## パーツリスト

A-25

ギヤドモータ SPX-10A・SPX-14A

ギヤボックス部:オリングの追加は、2004年4月 No. 0540001より 実施

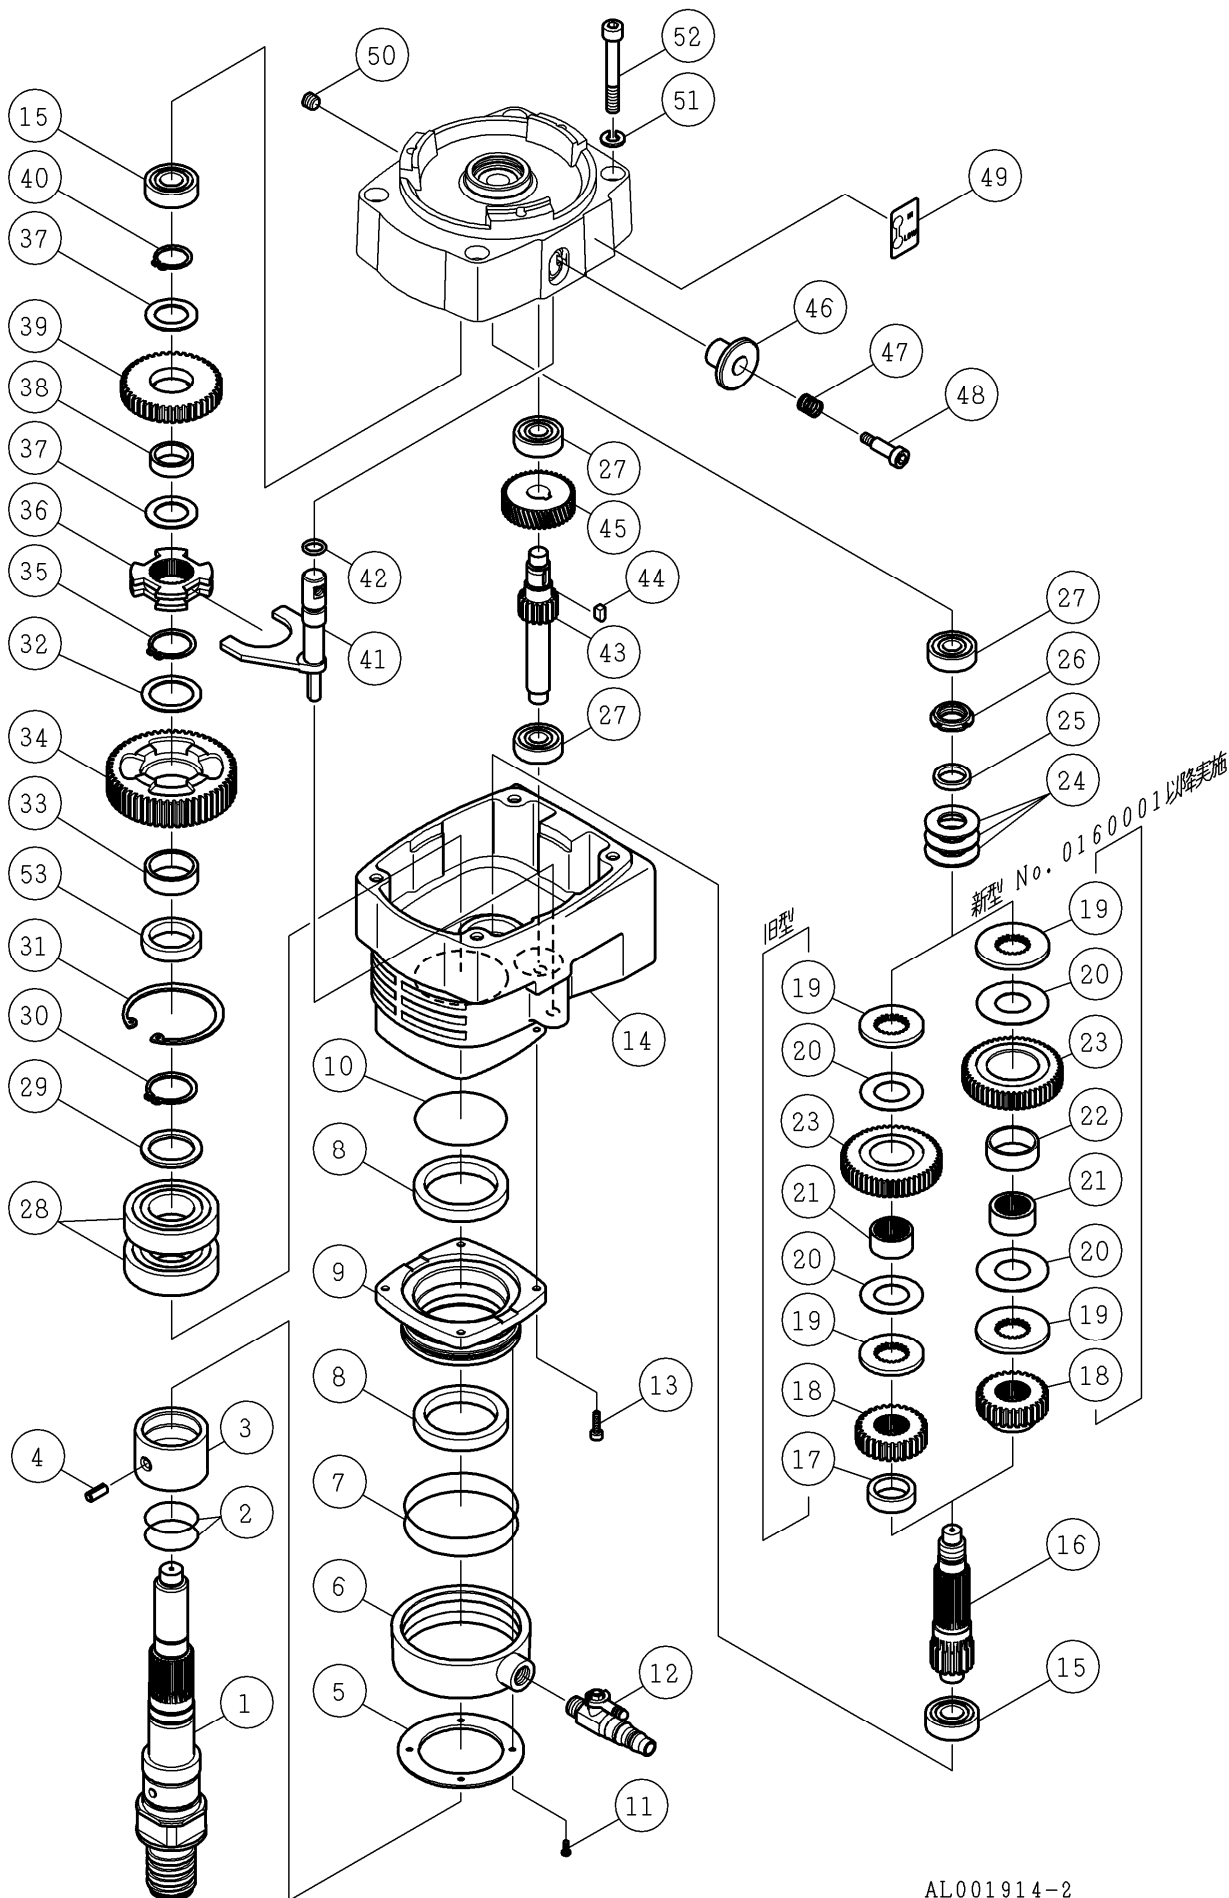
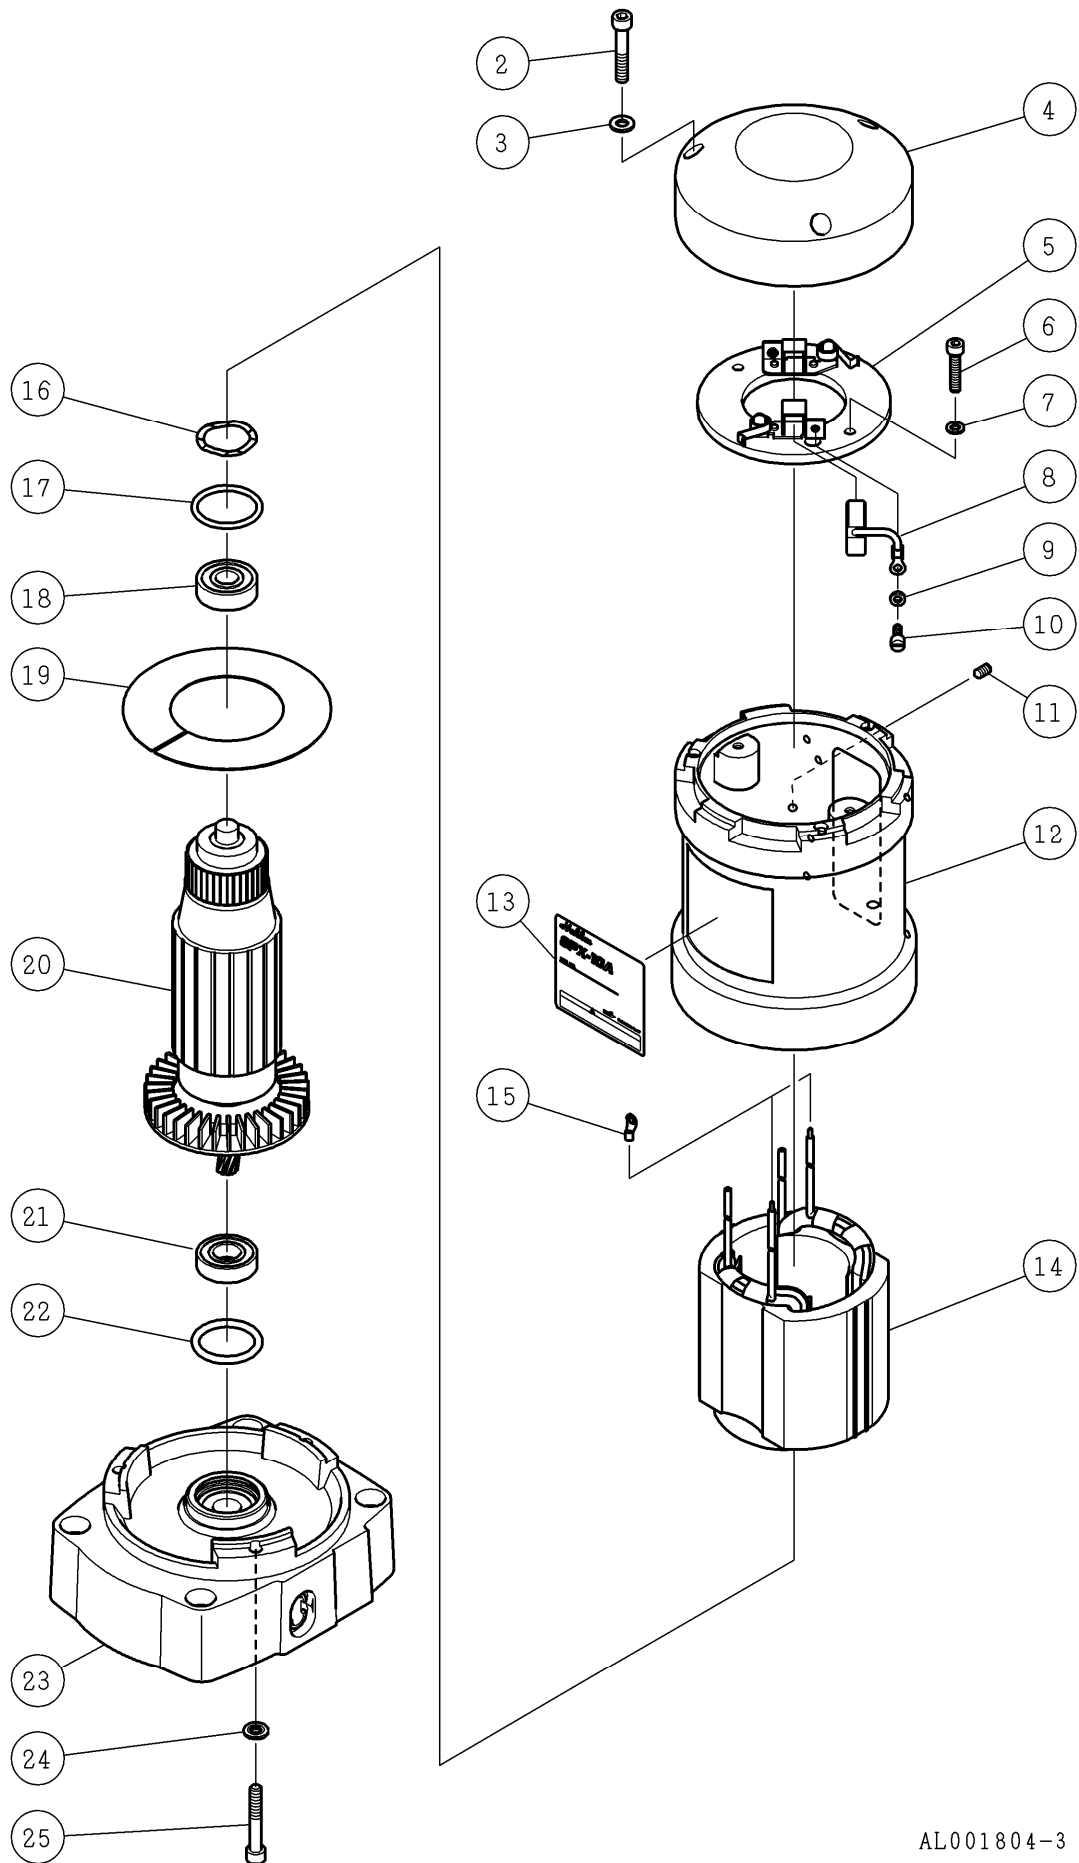
ギヤ関係の変更(SPX-14A)は、2006年1月 No. 0160001より 実施

符号	修正年月日	修正内容
△	2007.01.29	ギヤボックス部:ギヤ関係変更、オリング追加
△	2008.02.18	定価改定の実施および誤記修正
△	2010.04.22	① 6頁番号4のベアリングキャップをタップ M6 無しに変更 ② 8頁番号8のコード 3芯 □3.5 518mm 2PNCTを、コード 3芯 □3.5 555mm BR-MCTに変更 ③ 定価改定の実施
△	2011.10.18	① 6頁番号24のばね座金を鉄シールワッシャに変更 ② 9頁番号1の工具袋のサイズ変更および番号2のスパナ46の型式変更 ③ 8頁番号6.9の圧着端子変更および番号19.20のキャップ変更 ④ 定価改定の実施
△	2012.07.23	① 6頁番号11のマイナス止ねじ M5×10を六角穴付止ねじ M5×10に変更 ② 定価改定の実施
△	2015.03.19	4頁番号32の個数を1個に変更し、番号53を1個追加
△	2019.07.09	4頁番号34、39の定価改定および8頁注記追加
△	2026.04.13	定価改定の実施

(注2) 番号16のサードピニオン(L)O14L(旧型)をサードピニオン(L)II X10A(新型)に交換の際は、番号34ファイナルギヤ(L)II X10A(新型)とセット交換で互換性があります。

(注3) 番号18のサードピニオン(H)II X10A(新型)は、番号17のスペーサが削除となり、番号18のサードピニオン(H)O14L(旧型)とは、番号17のスペーサとセットで互換性があります。

(注4) 番号19~23のいずれかを新型(II)に交換の際は、番号19~23セットでの交換になります。

(注5) 番号34のファイナルギヤ(L)O14L(旧型)をファイナルギヤ(L)II X10A(新型)に交換の際は、番号16のサードピニオン(L)II(新型)とセット交換で互換性があります。

(注6) 番号39ファイナルギヤ(H)、番号43セカンドピニオンX14A、番号45セカンドギヤは、新旧互換性があります。

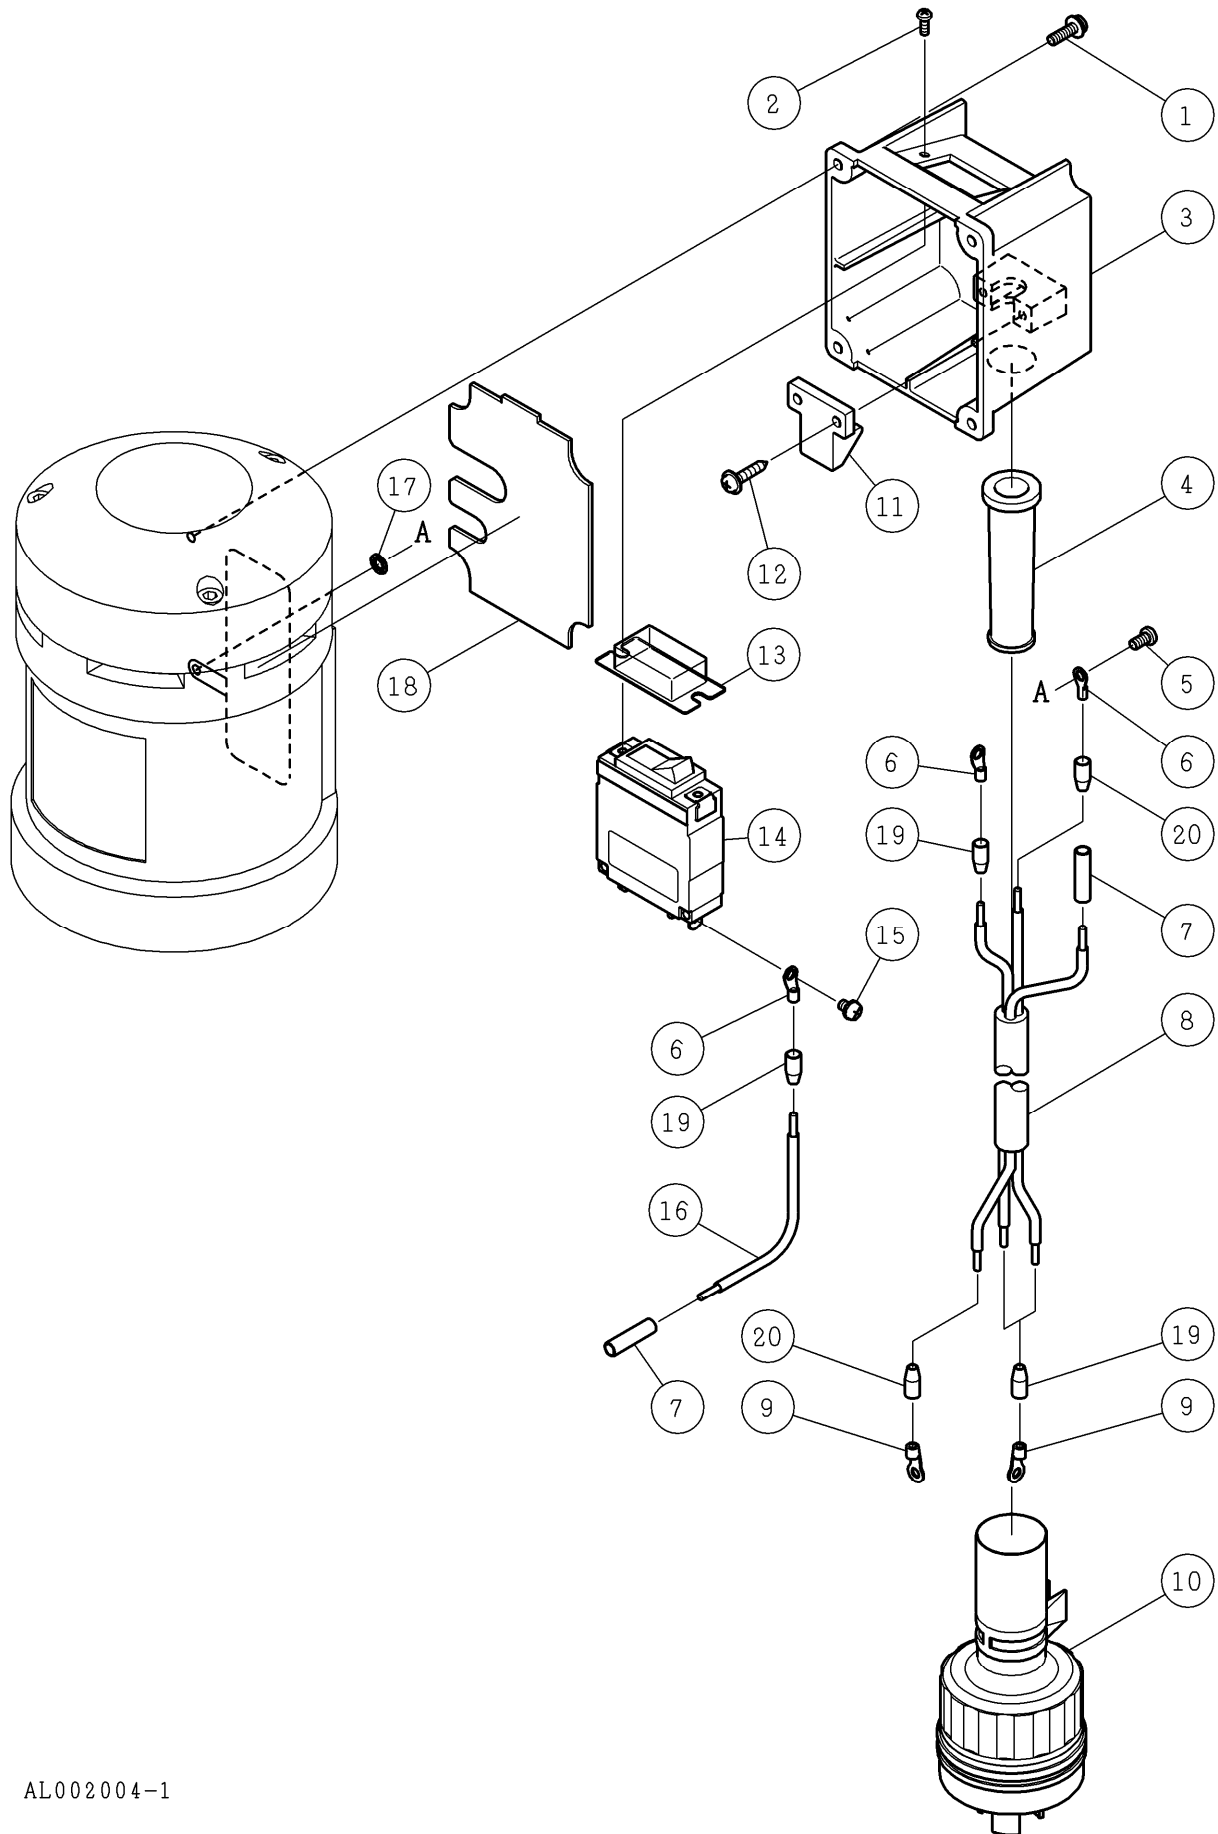
23	002101930	インナーカバー X10A	1	
24	003490611	鉄シールワッシャ W6-S1 (新型)	3	No.0210001 以降
	003340600	ばね座金 2号 6 (旧型)	3	
25	003210640	六角穴付ボルト M6×40	3
